OPINIA TECHNICZNA

**DO INSPEKCI SZCZELNOŚCI DACHU WYKONANEJ W DNIU 08.06.2022 R.
DLA HALI WIDOWISKOWO-SPORTOWEJ „NETTO ARENA”
Z SIEDZIBĄ PRZY ULICY WŁADYSŁAWA SZAFERA 7 W SZCZECINIE**

GMINA MIASTO SZCZECIN
SZCZECIN PLAC ARMII KRAJOWEJ 1
MIEJSKI OŚRODEK SPORTU REREACJI I REHABILITACJI
70-501 SZCZEIN ULICA SZAFERA 7

3.2. Punkt 2

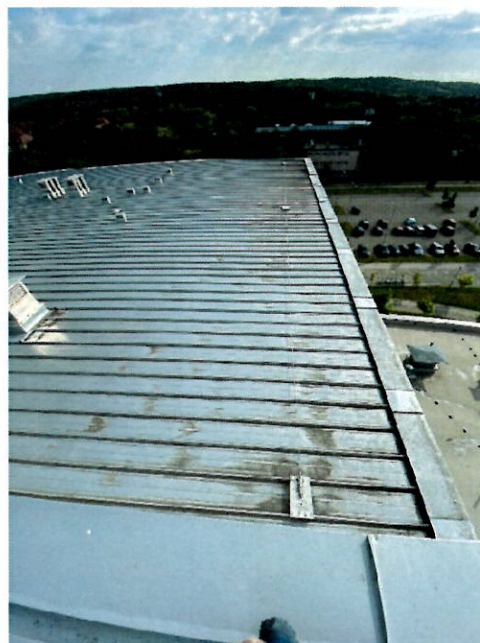
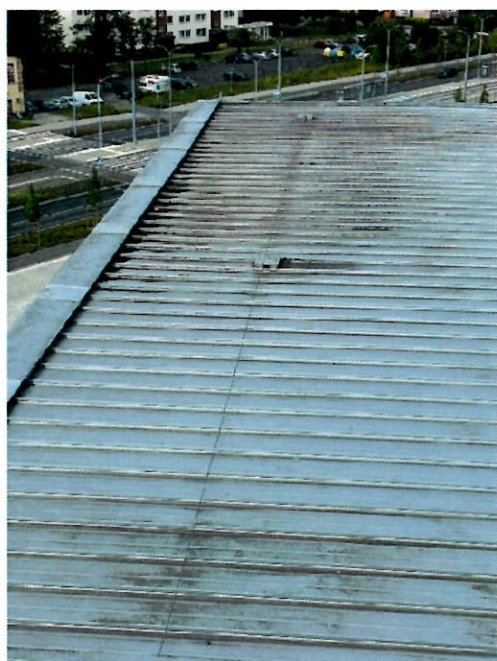
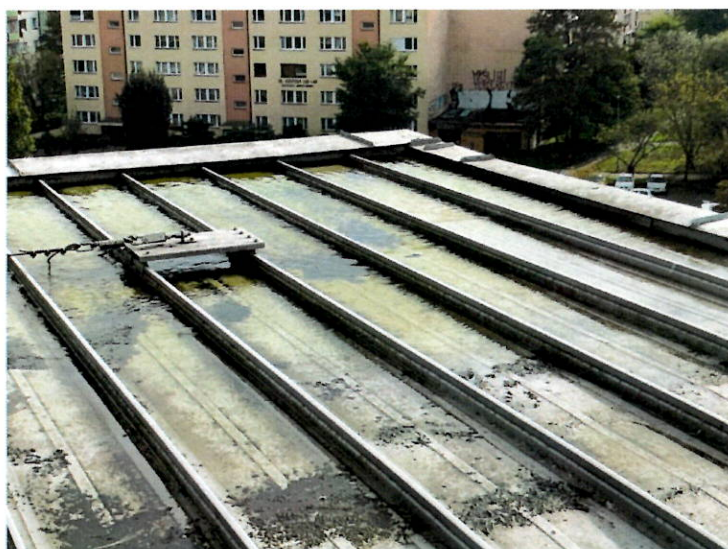
W górnej części jednospadowego dachu, z powodu braku wyprofilowanego spadku, zbiera się woda po opadach. Ciągłe opady deszczu mogą powodować wnikanie wody do budynku.

Pod jednospadowym pokryciem dachu zamontowano dodatkowe kątowniki blaszane i uszczelniono płynnym tworzywem sztucznym, co jest niezgodne z systemem Zambelli - montaż musi być wykonany w formie przesuwnej jednospadowego pokrycia dachowego, pozwalającego na rozprężanie się blach pod wpływem zmian temperatury otoczenia.

W tych miejscach podłoże musi być zainstalowane w odpowiednim spadku, aby woda mogła odpłynąć.

3.3. Punkt 3

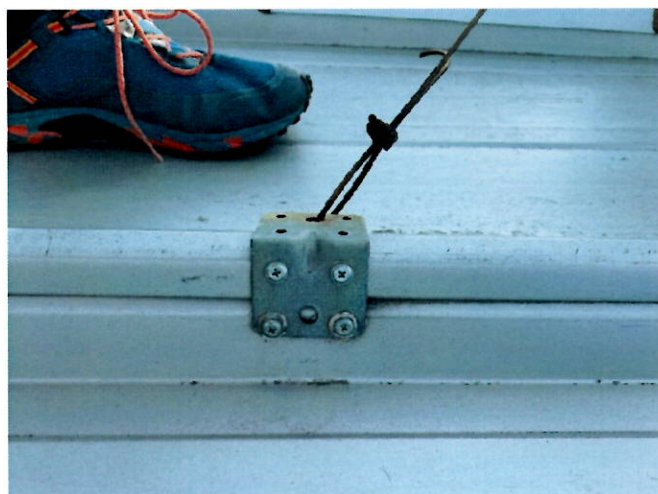
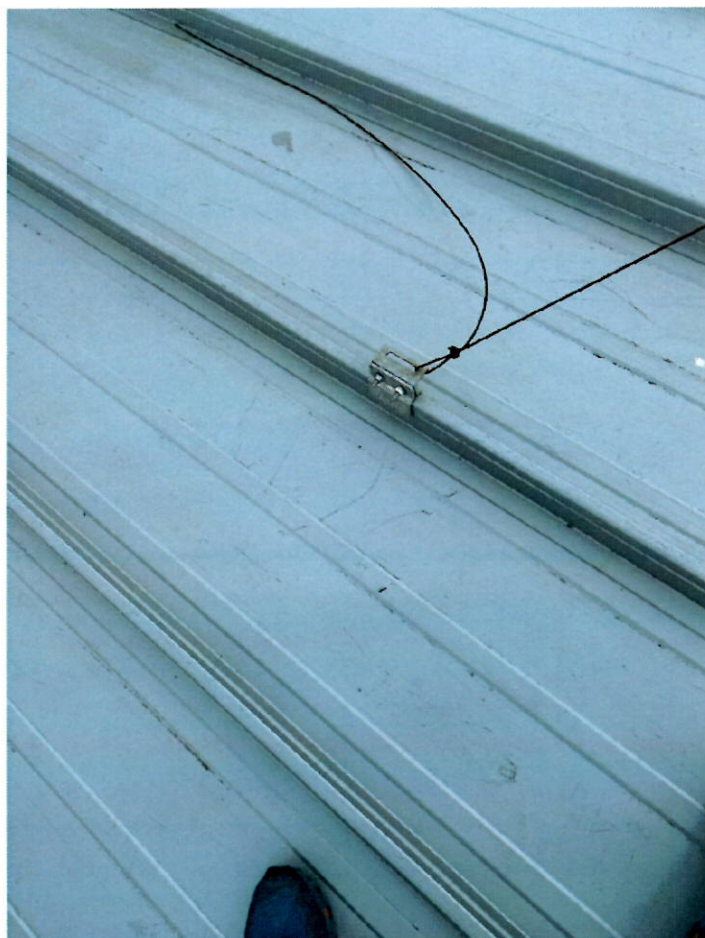
W obszarach odpowiednio osi A1 i A14/AXIV brak jest obróbki krawędziowej na długości ok. 4,00 m. Nowe arkusze muszą być zainstalowane natychmiast, w przeciwnym razie w przypadku burz mogą powstać ogromne uszkodzenia (zalenie warstw dachowych, uszkodzenie i zerwanie istniejących obróbek szczytowych).

3.7. Punkt 7

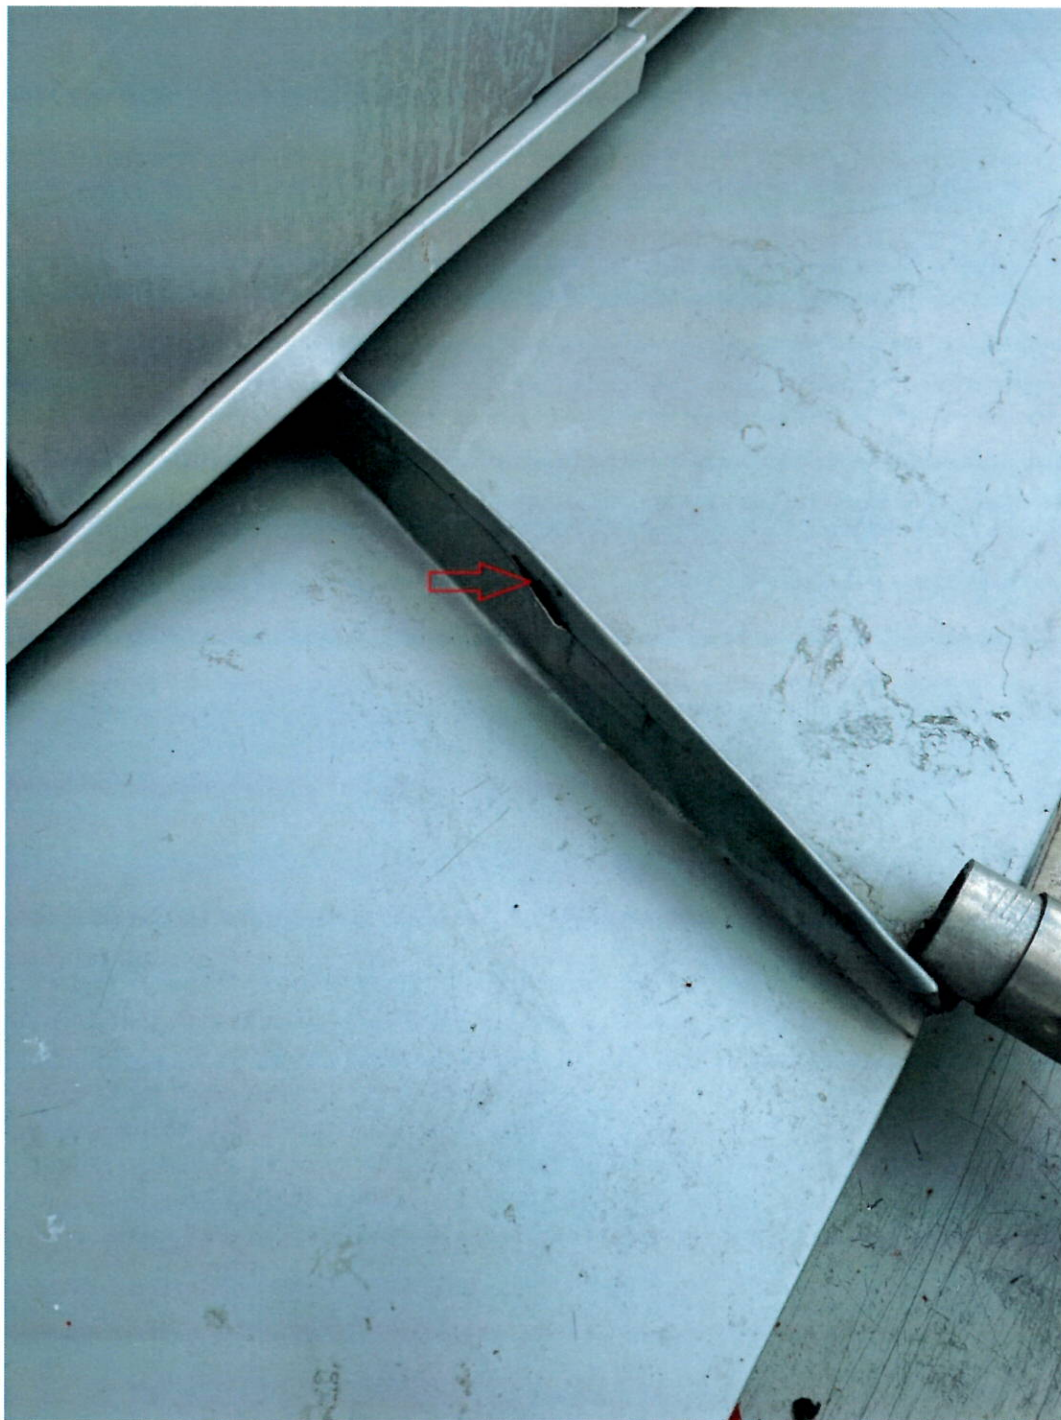
Stwierdzono brak kątownika okapu w obszarze okapu wszystkich blach RIB-ROOF.
Obróbka okapowa – kątownik „eves angle” nie została zamontowana, co może powodować wnikanie wód deszczowych pod blaszane poszycie.
(Patrz zdjęcia folder Punkt 7)

3.12. Punkt 12

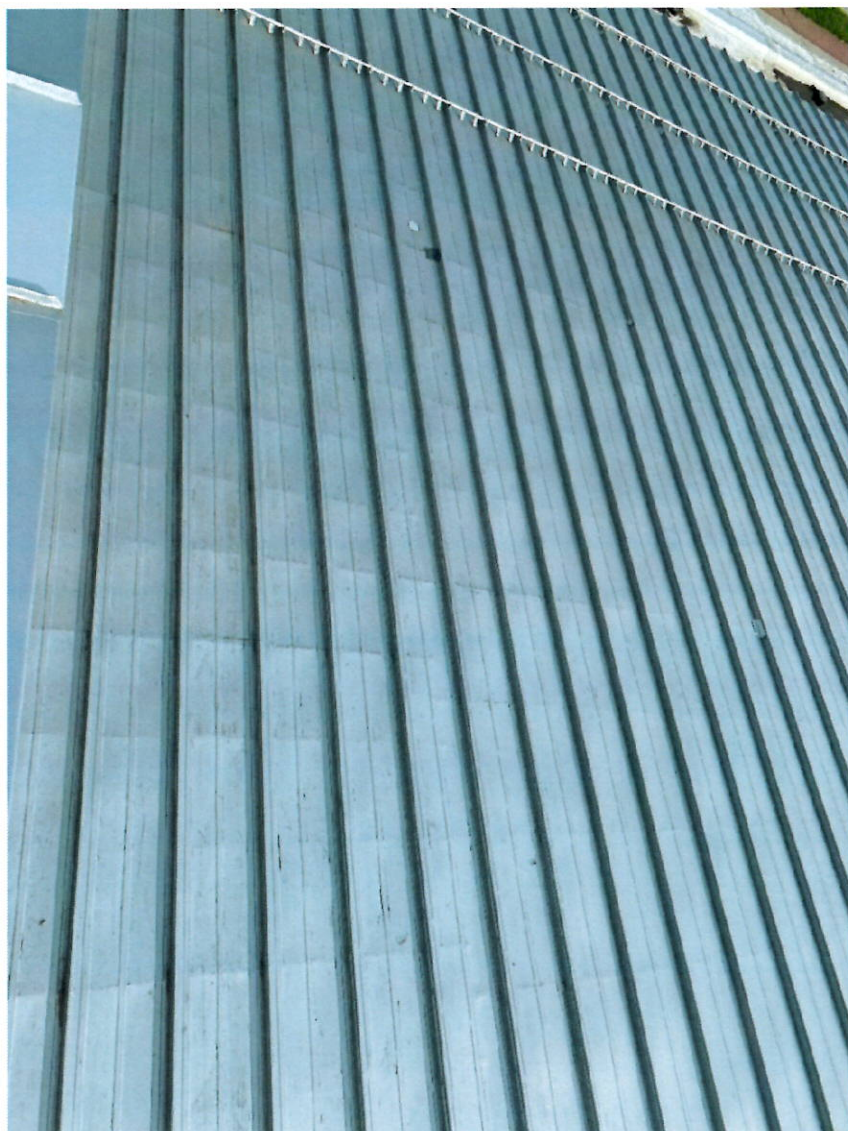
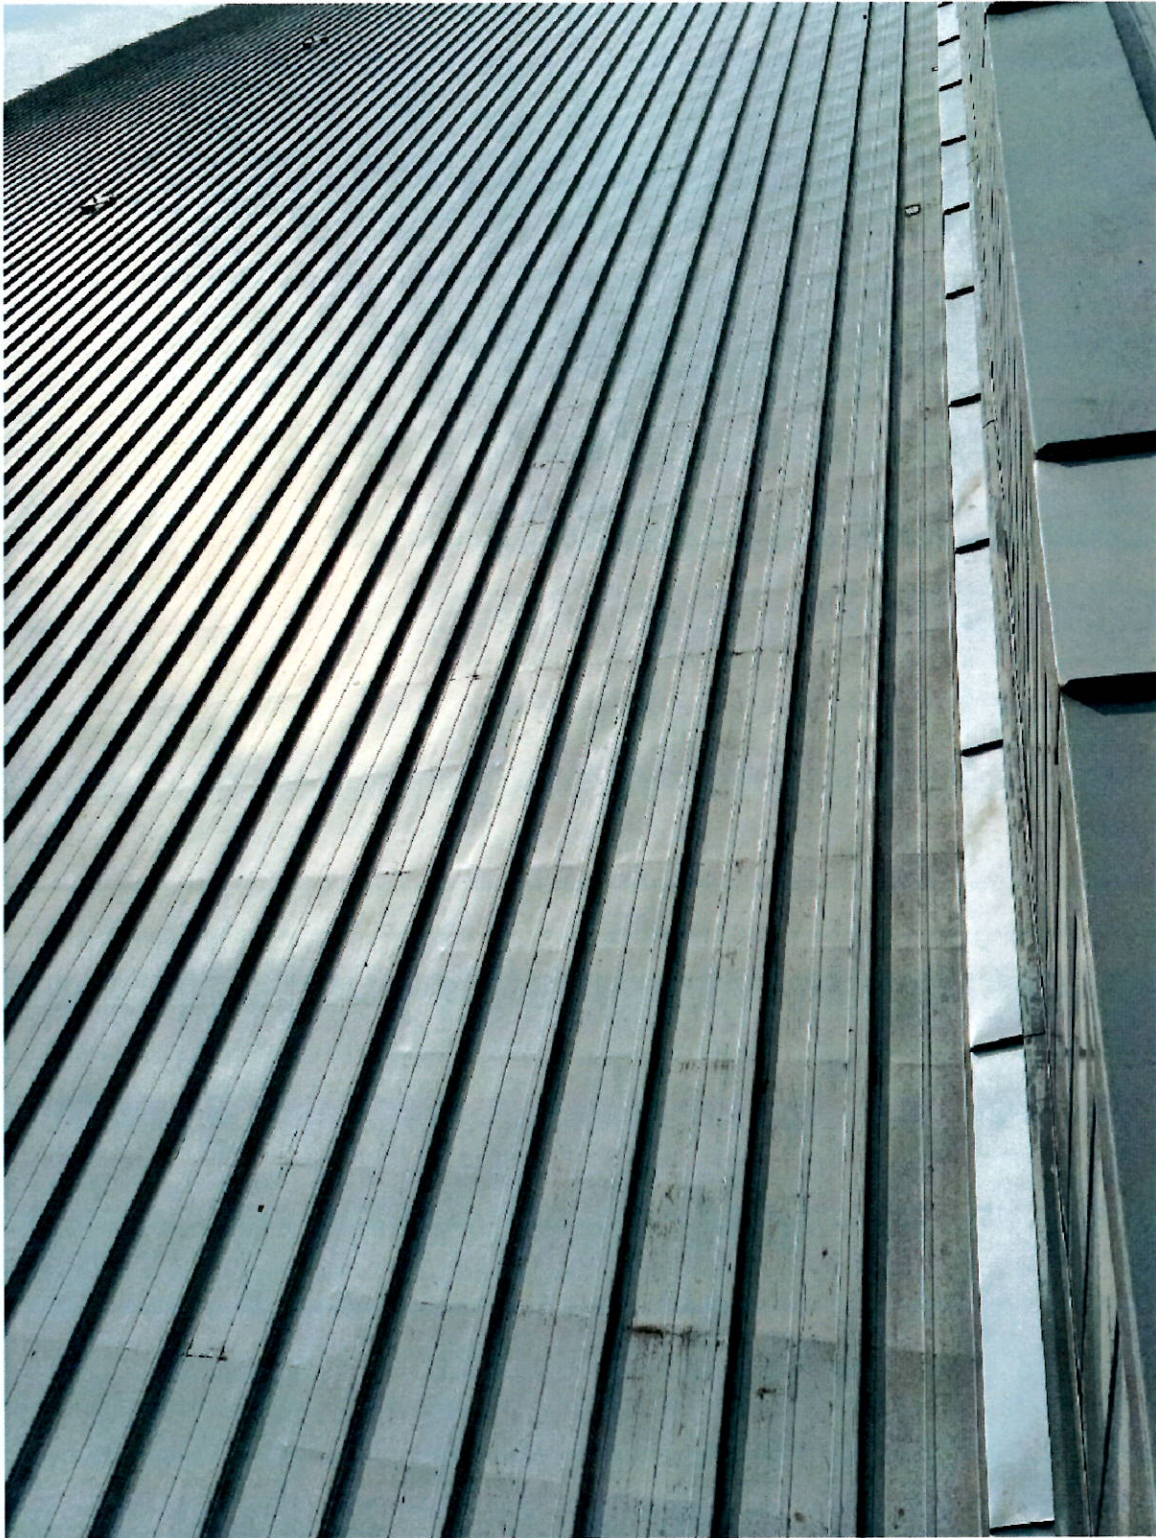
Klips montażowy pod spodem blachy nie został prawidłowo zamocowany, powodując przetarcia w pokryciu blachy RIB ROOF. Arkusz RIB ROOF należy otworzyć i ponownie założyć klips mocujący. Powstały otwór musi być zaspawany.
(Patrz zdjęcia Folder Punkt 12)

3.14. Punkt 14

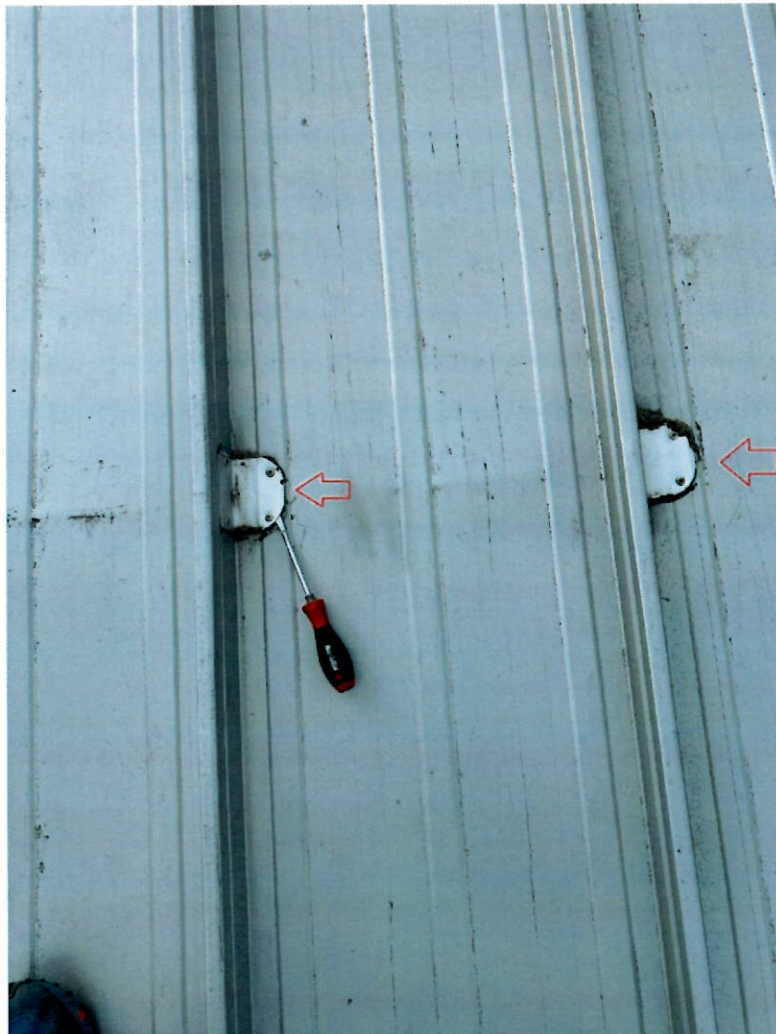
Z niewiadomych powodów na dachu występują liczne uszkodzenia rąbka stojącego – zostały doinstalowane dodatkowe wsporniki do zacisku mocującego/klipsa pod arkuszami blach RIB ROOF. Należy otworzyć arkusze, sprawdzić konstrukcję nośną i wymienić arkusz RIB ROOF. Uszkodzone obszary są rozmieszczone na całej powierzchni dachu.
(Odnieś się do zdjęć Folder punkt 14)

3.15. Punkt 15

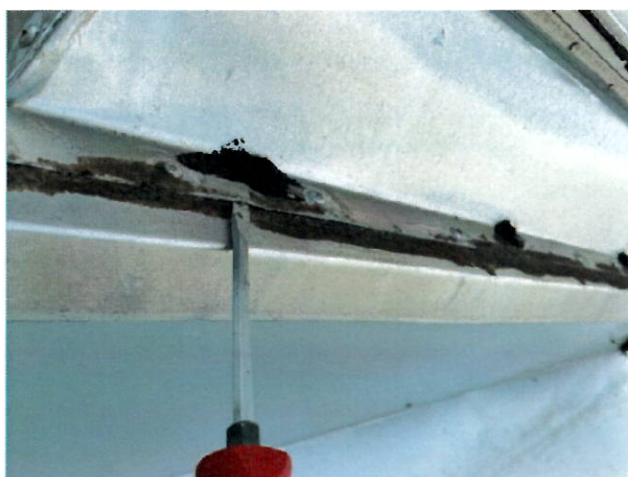
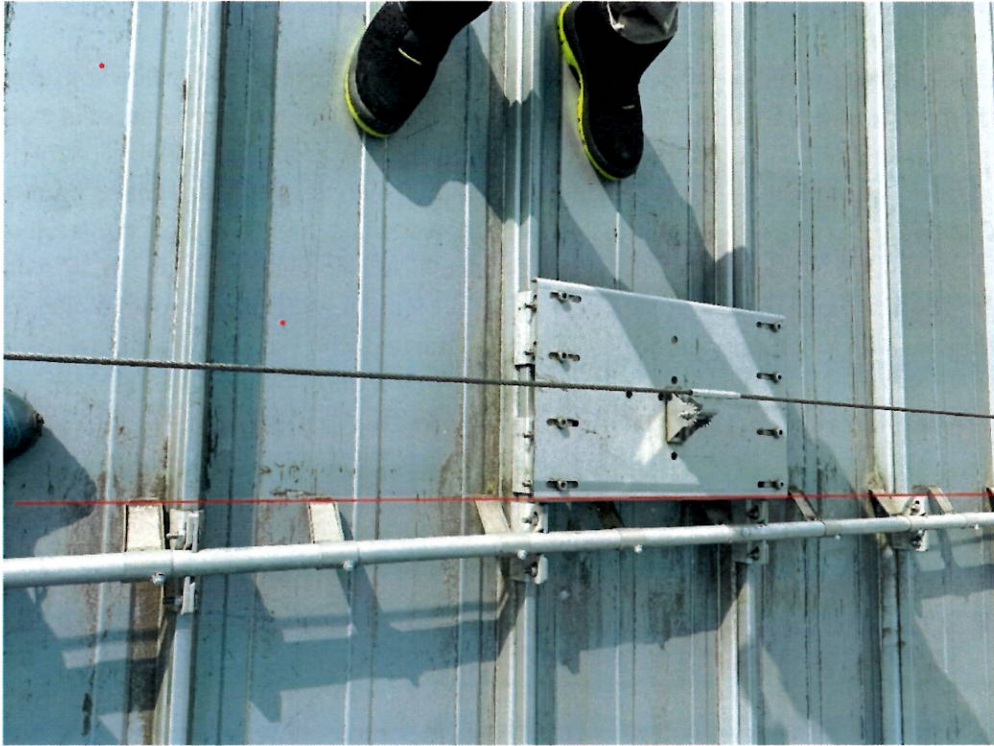
Wsporniki/uchwyty systemu przeciwśniegowego oraz wsporniki systemu powstrzymującego upadek są częściowo przymocowane do wspornika mocującego/klipsa pod rąbkiem lub bezpośrednio przed nim. W tym przypadku nie można już zagwarantować ciągłego rozszerzania się arkuszy RIB-ROOF podczas zmian temperatur. W tych obszarach należy wymienić system przeciwśniegowy i system powstrzymywania upadku.

System powstrzymywania upadku musi być sprawdzany co roku, co najwyraźniej nie miało miejsca wcześniej. W systemie zabezpieczającym przed upadkiem nie ma płytki kontrolnej.

3.16. Punkt 16

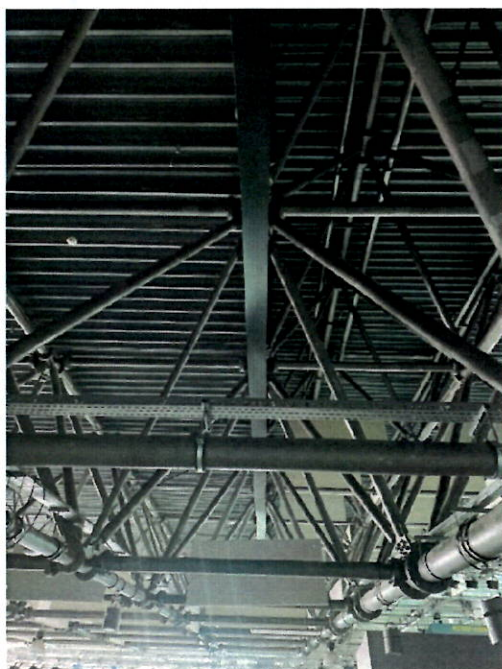
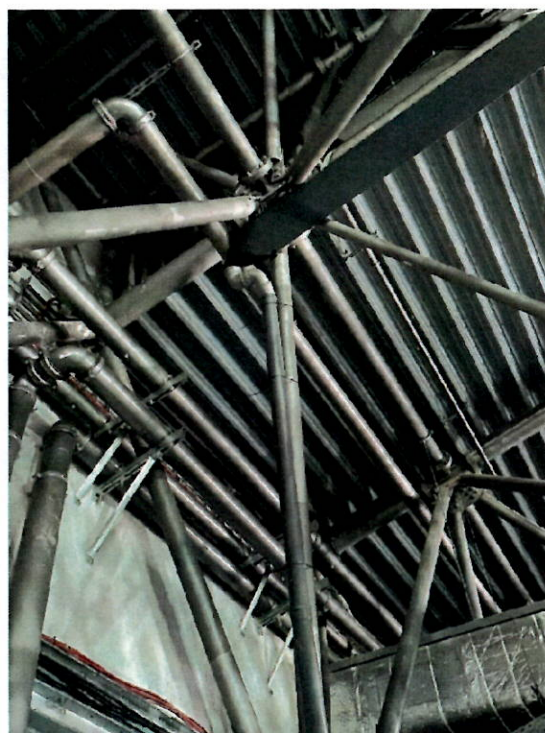
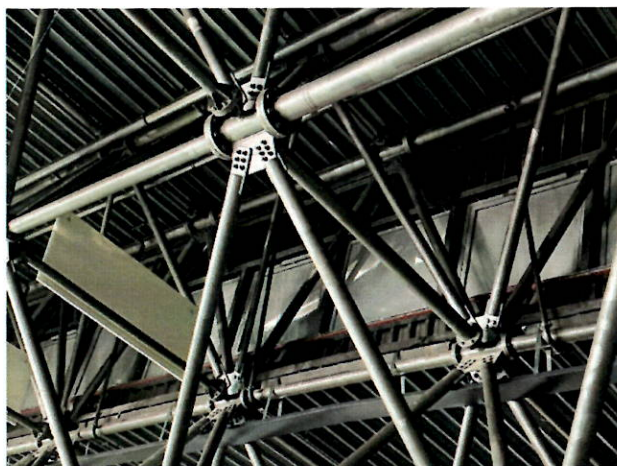
Od wewnątrz budynku, w rejonie wyżej położonego dachu (tzw. Irokeza) i ściany do konstrukcji stalowej przymocowano rynnę (oś 1 do 14/A6 i A9) w celu umożliwienia odprowadzenia wody wpływającej i skroplonej. Na podstawie analizy dostarczonych szczegółów i inspekcji na miejscu można stwierdzić, że najwyraźniej nie zainstalowano żadnej nieprzerwanie działającej membrany paroizolacyjnej (dach i ściana). Folia PE została zamontowana jako membrana paroizolacyjna na powierzchni dachu. Membrana paroizolacyjna jest całkowicie nieobecna na ścianach. W związku z tym skondensowana woda może stać się poważnym problemem. W takim przypadku zaleca się montaż odpowiedniej membrany paroizolacyjnej w obszarze dachu i ścian. Ponadto należy sprawdzić, czy okna w obszarze ściany są zamknięte w taki sposób, aby w określonych warunkach pogodowych były odporne na wiatr i deszcz. (Patrz zdjęcia Folder Punkt 16)

4.2. Odkrywka nr 2

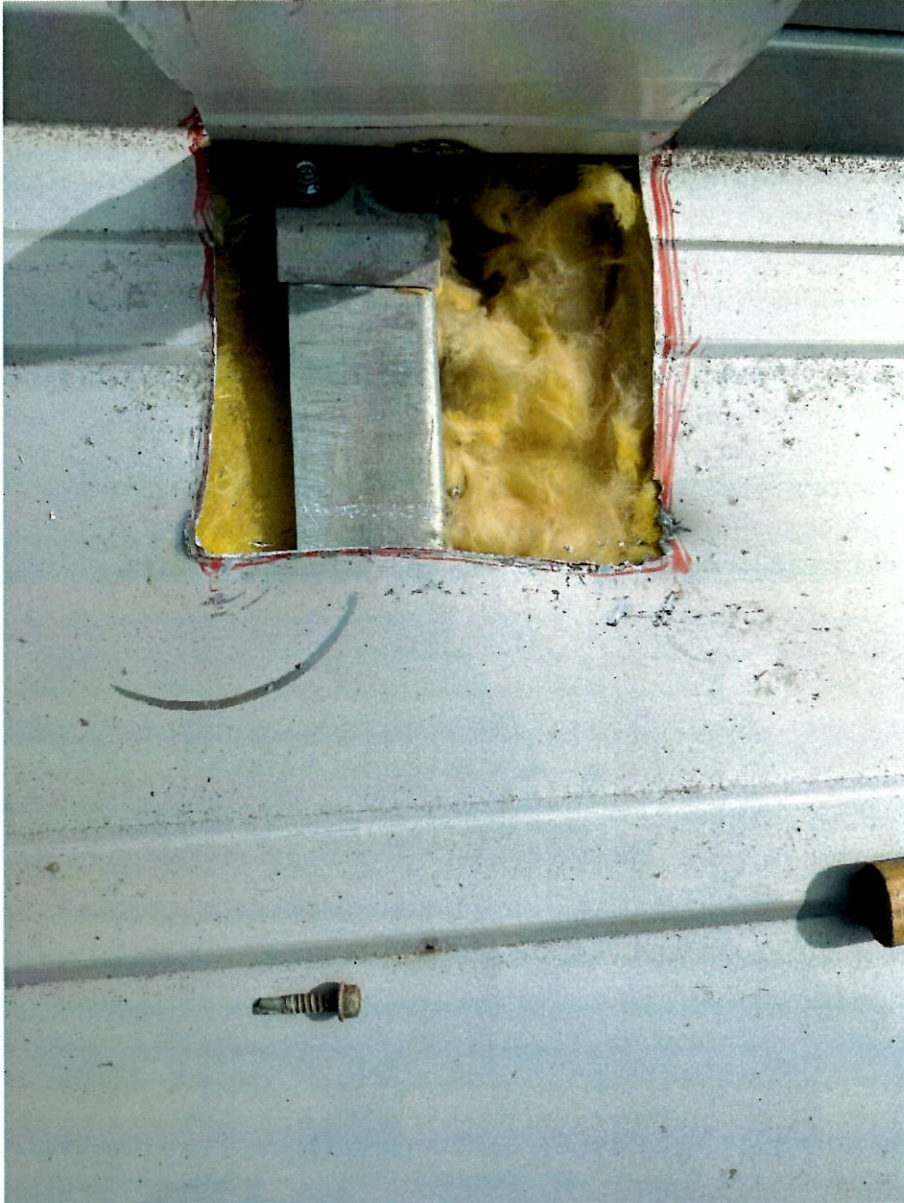
Drugi otwór dachowy został wykonany w miejscu wypychania od wewnątrz blachy RIB-ROOF przez wkręty mocujące klips do podkonstrukcji stalowej. Przyczyną problemu jest tutaj zbyt mocne dokręcenie śruby, która następnie poluzowała się i spowodowała odkształcenie blachy RIB-ROOF. Istnieje ryzyko napływu wody opadowej do wnętrza budynku zaistniałymi w ten sposób otworami w pokryciu dachowym. Takie problematyczne punkty są rozłożone na całej powierzchni dachu w dużej liczbie.

Jako membranę paroizolacyjną zastosowano folię PE. Zalecamy sprawdzenie, czy folia PE jako membrana paroizolacyjna wystarczy na obiekt „Netto Arena”.

Zgodnie z aprobatą techniczną firmy Zambelli szerokość klipsa mocującego musi wynosić co najmniej 60 mm dla stosowania stalowych profili „Z” jako konstrukcję nośną. W tym przypadku zamontowane klipsy mają szerokość wynoszącą tylko 45 mm.

Nie udało się ustalić, czy izolacja termiczna została zamontowana w sposób skompresowany.
